**DEPARTAMENTO DE ENGENHARIA – TÓPICO DE ESTRUTURAS**

**2.2. TIPOLOGIA MPI 40 TI**

FIGURA 1 – Solução da fundação apresentada pela COHAPAR

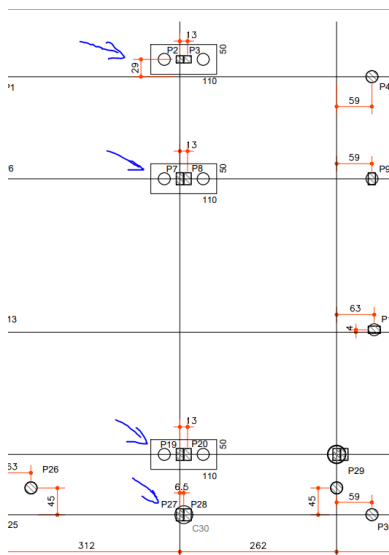
No item em questão, a COHAPAR solicita que a construtora apresente elementos estruturais (vigas e pilares) independentes para cada unidade habitacional na parede de geminação, entretanto do ponto de vista técnico, a solução apresentada pela construtora é mais eficiente e otimizada como prova os dados abaixo:

Do ponto de vista legal, não faz sentido o questionamento da COHAPAR, pois a mesma não separa integralmente o sistema estrutural, apenas vigas e pilares. A fundação não está independente conforme mostra figura abaixo:

Para que o sistema fosse totalmente independente, o P2 e P3 deveriam estar sobre um bloco excêntrico limitado na divisa de cada parede com uma distância mínima entre as estacas de ambos os blocos em pelo menos 3 vezes o diâmetro da estaca para que os bulbos de tensões não se sobreponham, também seria necessário o travamento dos blocos com uma viga de equilíbrio, o que elevaria ainda mais os custos. O mesmo se aplica aos demais.

Com base nos argumentos apresentados, tanto em questões técnicas como do ponto de vista legal, não atenderemos esse item e manteremos conforme o projeto já enviado, pois para separar integralmente a estrutura, acarretaria em enormes custos ao qual inviabilizaria a obra pois não foi previsto no orçamento pela COHAPAR.
